工程指示 / 要求簡箋(E.I.)

工程指示編號：EI /2411

工程名稱：青衣 明翹匯

工程項目：配件 BM(後裝窗)

美特鋁質有限公司 MIDI Aluminium Fabricator Ltd.		類別	物料號	
		制圖 黃漢卿	2020.3.18	圖號 J851-MR1
修改		復核		數量 見BOM表
日期		批准		位置

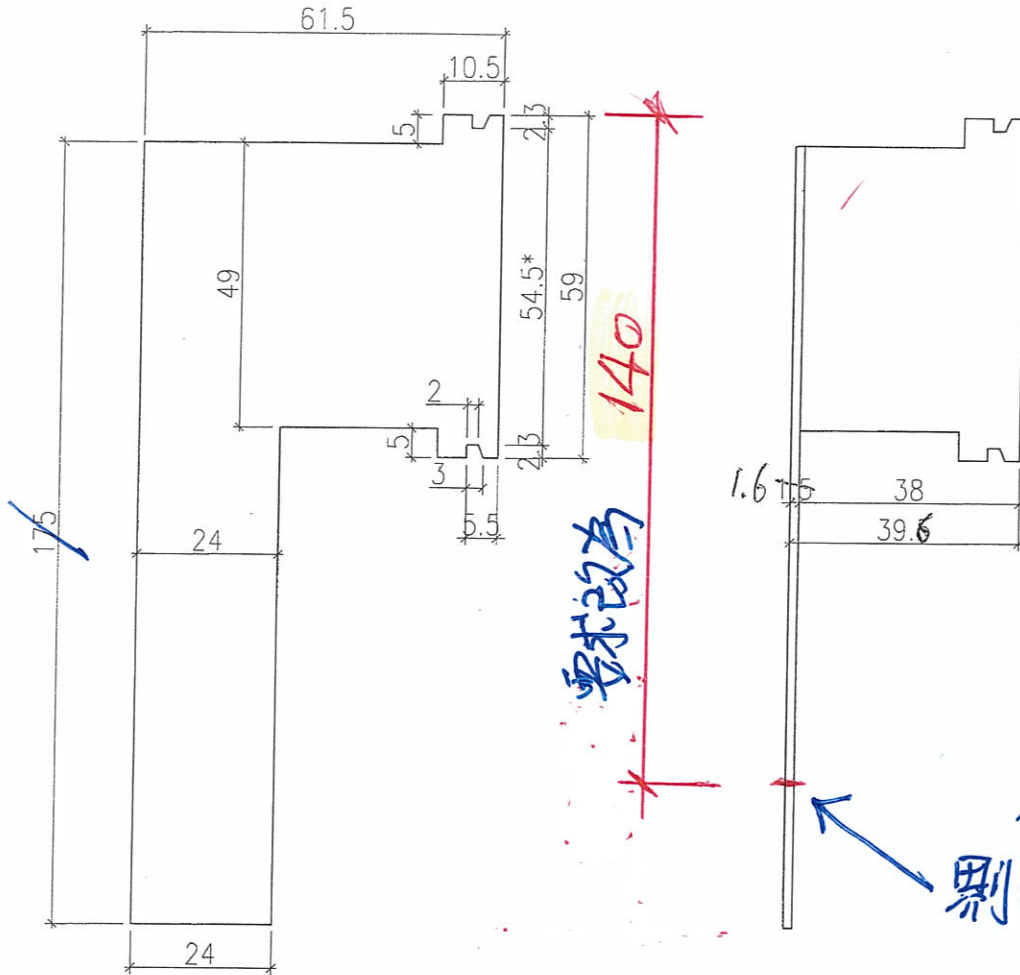
跟原BM尺寸數量修改數量百分之50%

美特鋁質有限公司 MIDI Aluminium Fabricator Ltd.		類別	物料號	
修改		制圖 黃漢卿	2020.3.18	圖號 J851-MR2
日期		復核		數量 見BOM表
		批准		位置

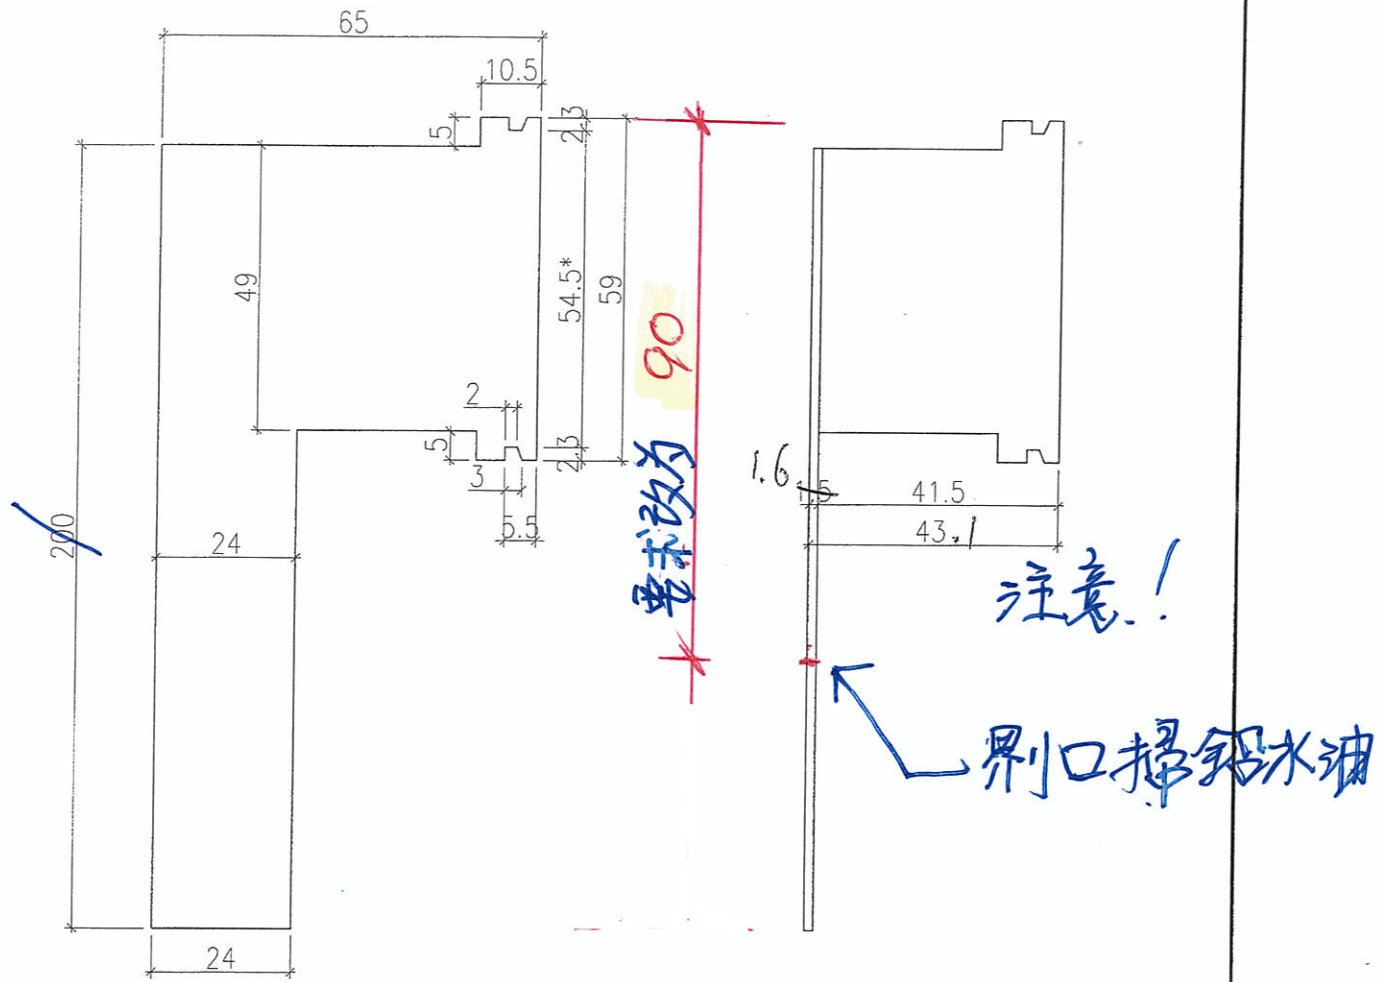
用於~~50窗框底橫~~及FD門框底橫

跟原BOM數量修改數量為25%

美特鋁質有限公司 MIDI Aluminium Fabricator Ltd.		類別	物料號	
修改		制圖 黃漢卿	2020.3.18	圖號 J851-MR2
日期		復核		數量 見BOM表
		批准		位置

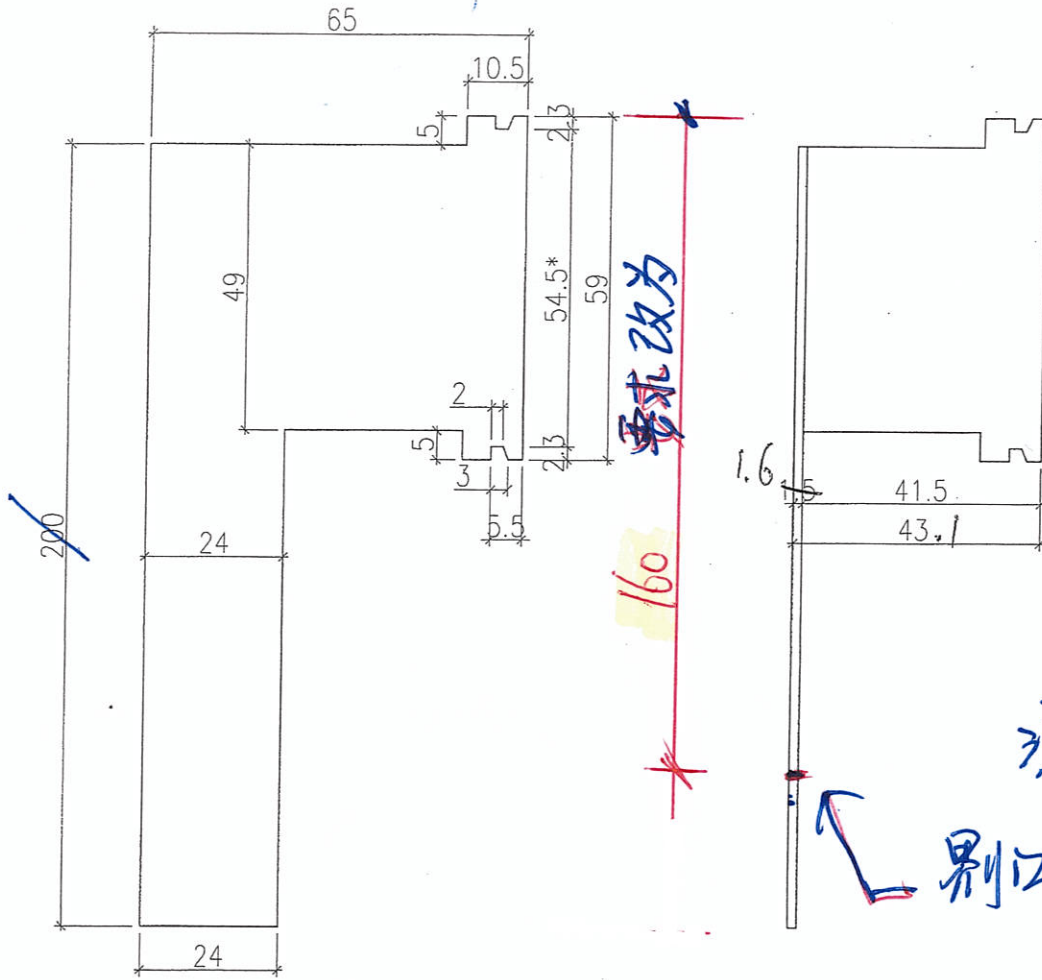
跟原BM數量修改數量百分之40%

美特鋁質有限公司 MIDI Aluminium Fabricator Ltd.				類別		物料號		
修改				制圖	曾建平	2020-03-17	圖號	H333
日期				復核	王禮秋	2020-03-17	供應商	美特
				批准			描圖

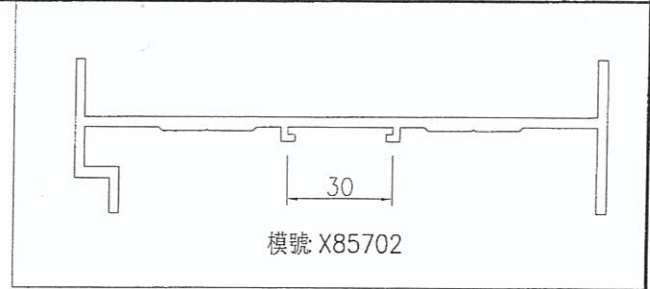
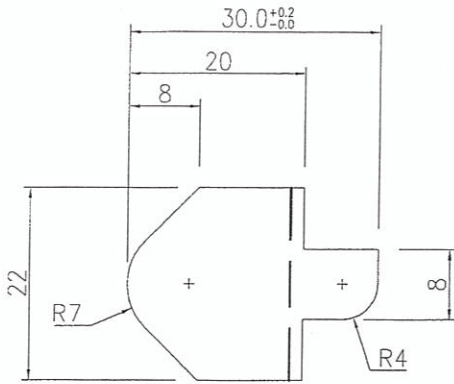
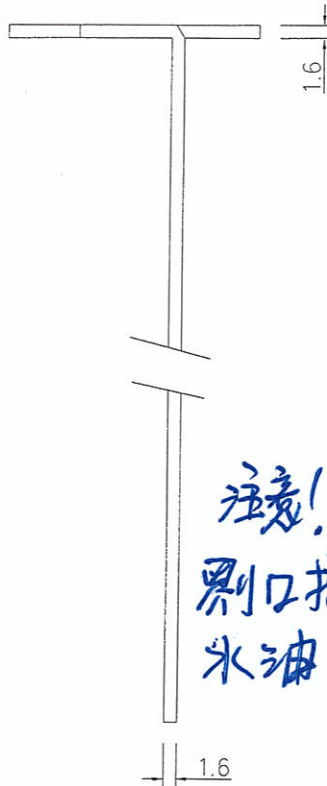
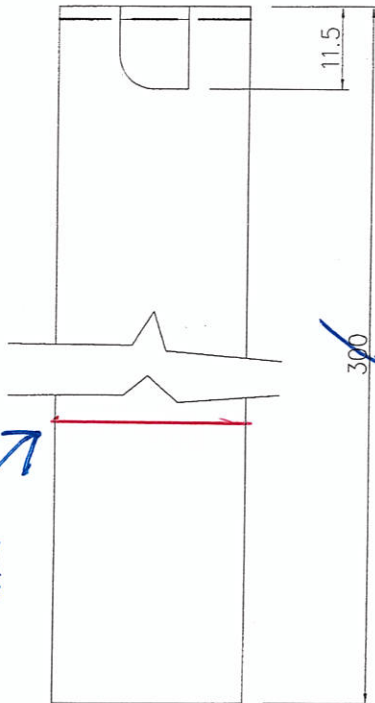
注意!
剔口掃鋁
水油.

跟原-BMR寸數量修改百分比: 160 35%
180 65%

(示意图) P11

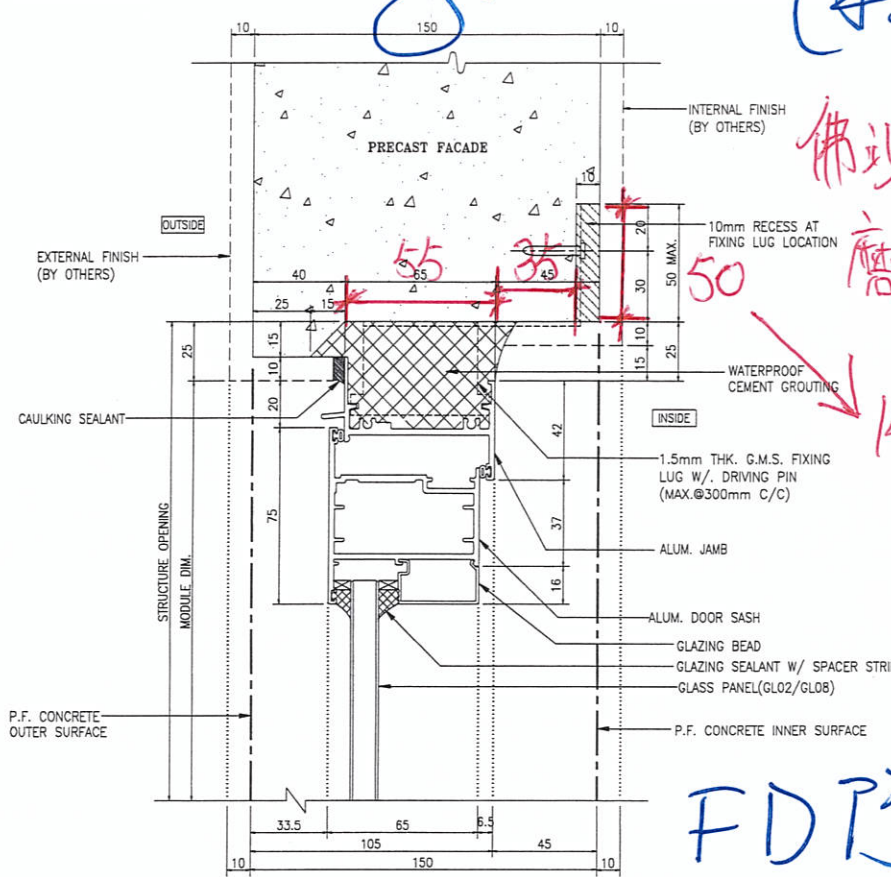
佛沙FDI门顶

磨取尺寸

要求 = 140

越门顶磨耳
尺寸修改
饰沙及嵌
位置通用

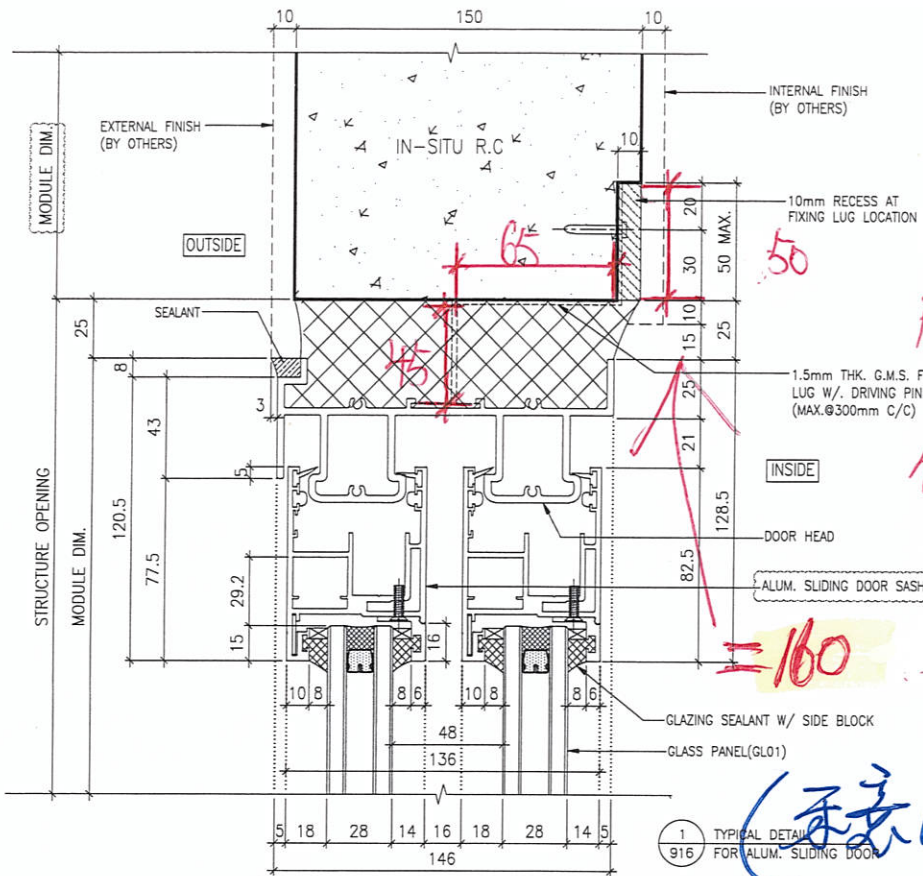
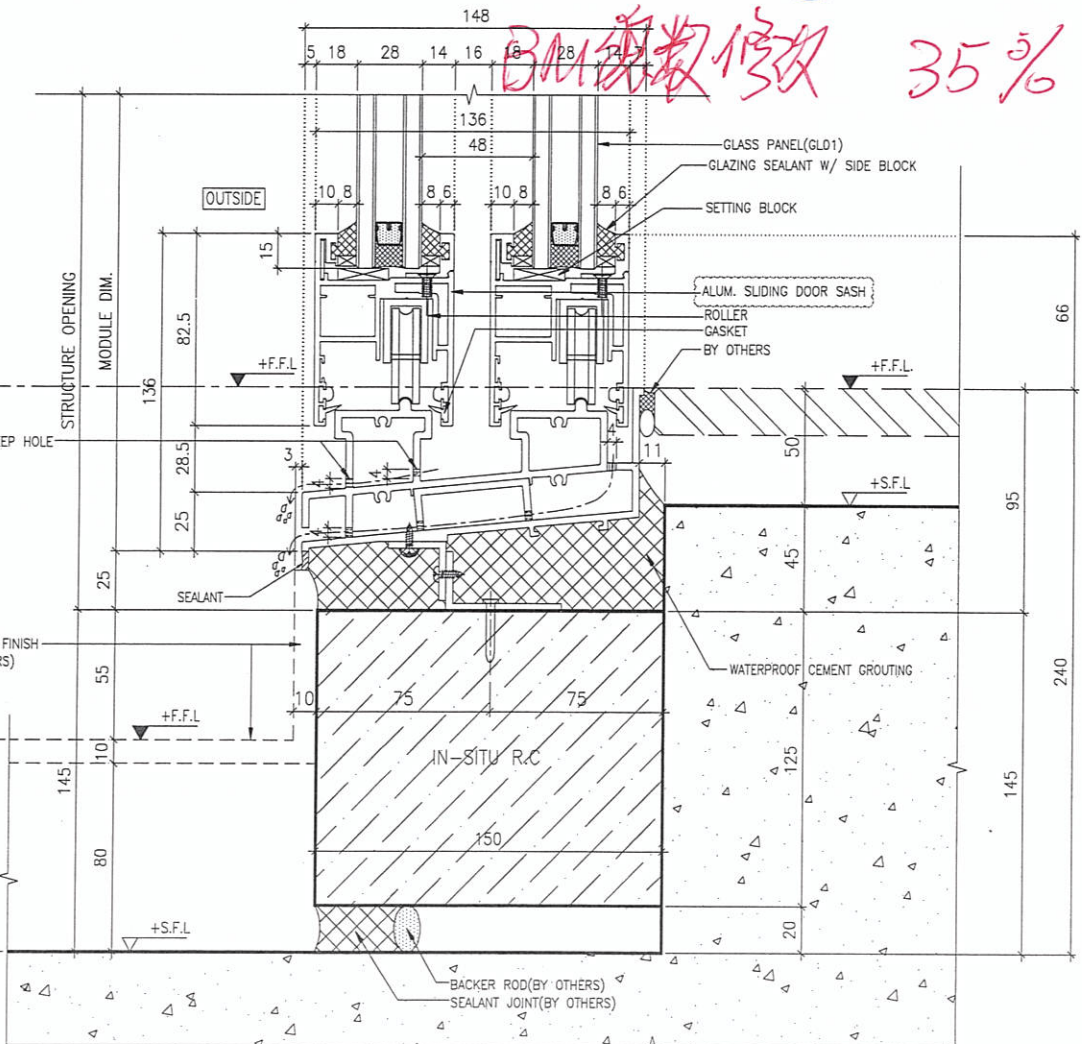
BA 饰数修改 35%

美特鋁質有限公司 MIDI Aluminium Fabricator Ltd.		類別		物料號	
修改		制圖	黃漢卿	2020.3.18	圖號 J851-MR2
日期		復核			數量 見BOM表
		批准			位置

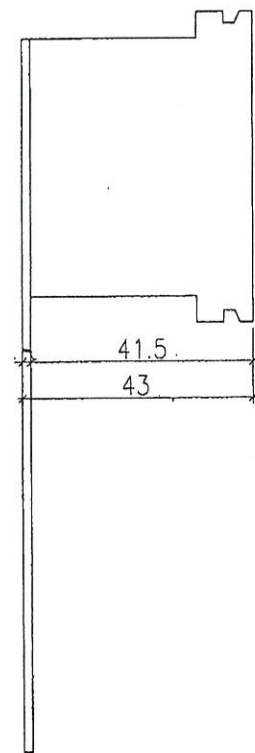
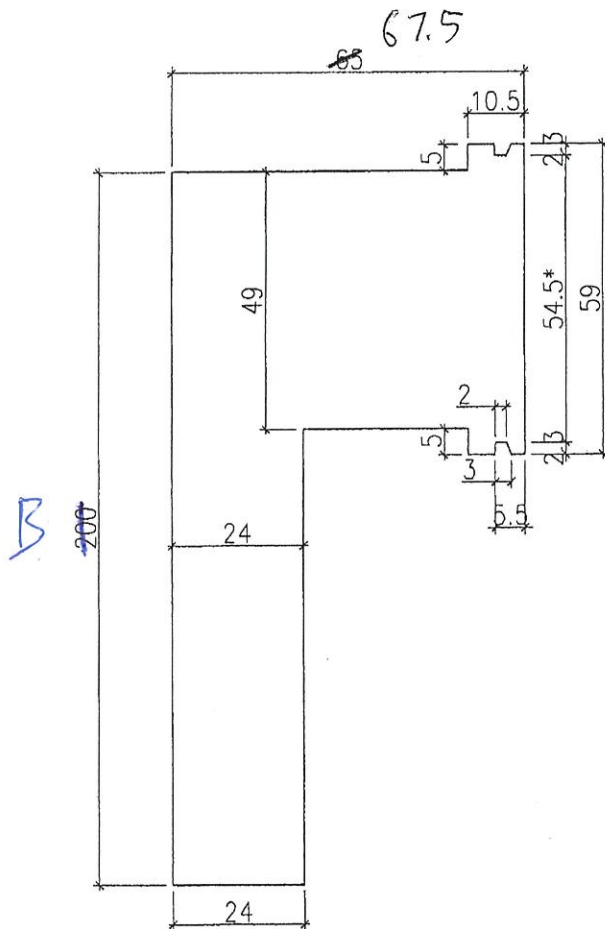
B	數量
200	928
90	662
160	1060

美特鋁質有限公司 MIDI Aluminium Fabricator Ltd.				類別		物料號		
修改				制圖	曾建平	2020-03-17	圖號	H333
日期				復核	王禮秋	2020-03-17	供應商	美特
				批准			描圖

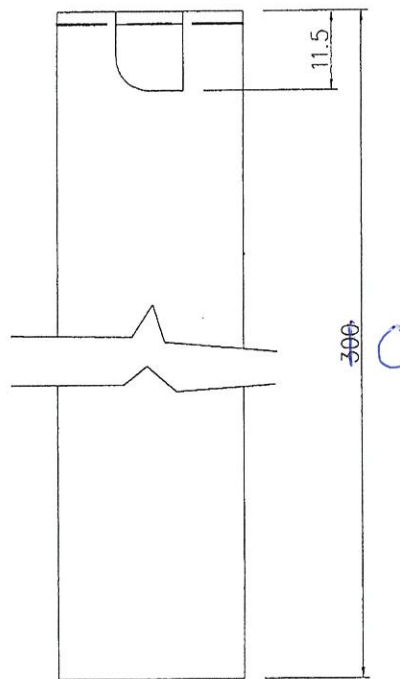
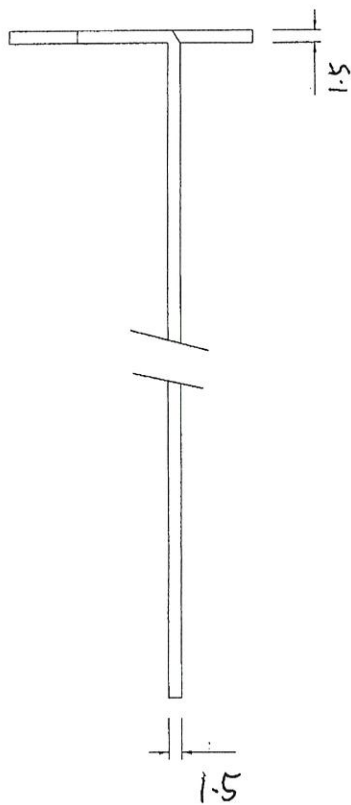
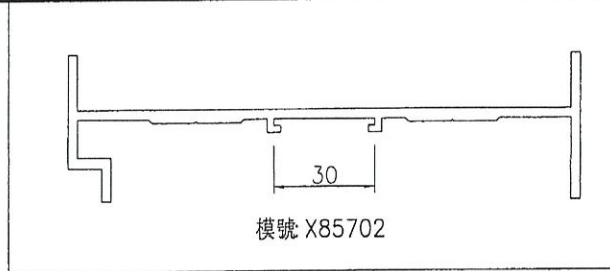
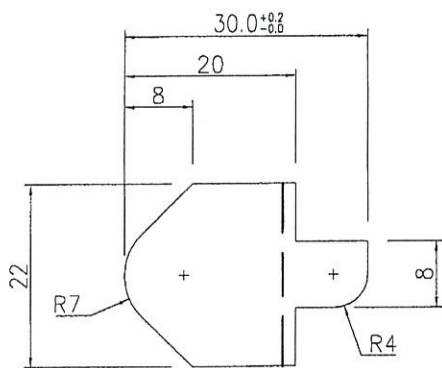
C	數量
160	5022
180	9328
